WZ.5595.348.2.2015

P O S T A N O W I E N I E NR 348/2015

Ekspertyza techniczna

określająca wymagania ze względu na warunki bezpieczeństwa
pożarowego w budynku Komisariatu Policji – Poznań Stare Miasto
Al. Marcinkowskiego 31, Poznań

Fot. 2 Drzwi wyjściowe DZ 3

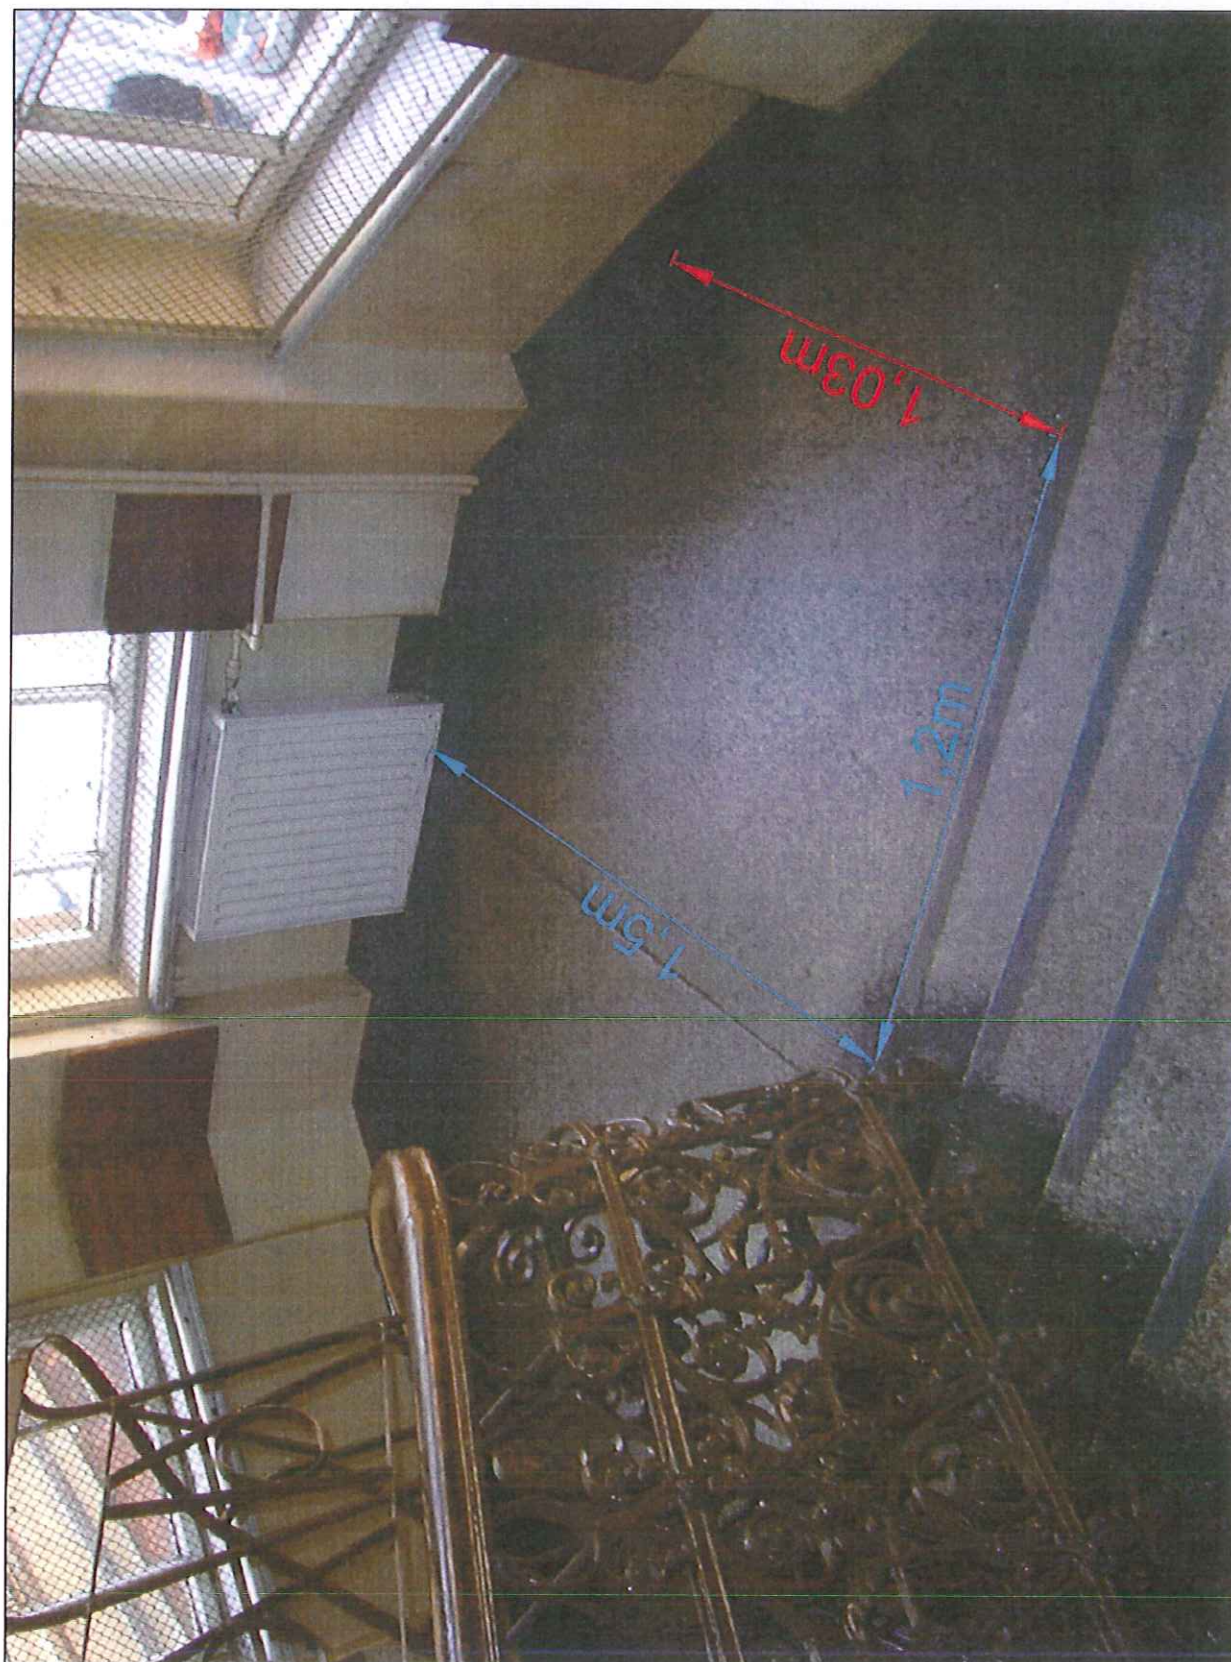
- 4) Zawyżona wysokość stopni schodów klatek schodowych K1, K2 i K3, która wynosi 0,18 m przy maksymalnej dopuszczalnej wysokości określonej w przepisach do 0,175 m
- 5) Zawężenie szerokości drzwi DZ3 z klatki schodowej K2 wynoszące 1,15m przy wymaganej 1,2m (fot. 2)
- 6) Zaniżona wysokość wyjścia z piwnicy schodami do drzwi DZ1 (fot. 3) wynosząca 1,67m przy dopuszczalnej 2m

5) Zawężenie szerokości drzwi DZ3 z klatki schodowej K2 wynoszące 1,15m przy wymaganej 1,2m - niezgodność z § 239 ust. 4 „warunków technicznych”,

5) Zawiężenie szerokości drzwi DZ3 z klatki schodowej K2 wynoszące 1,15m przy wymaganej 1,2m

Na uwagę zasługuje fakt, że zawężenie drzwi zewnętrznych DZ3 z klatki K2 jest niewielkie i istnieje alternatywna możliwość ewakuacji z tej klatki poprzez wejście główne DZ4 od strony Al. Marcinkowskiego.
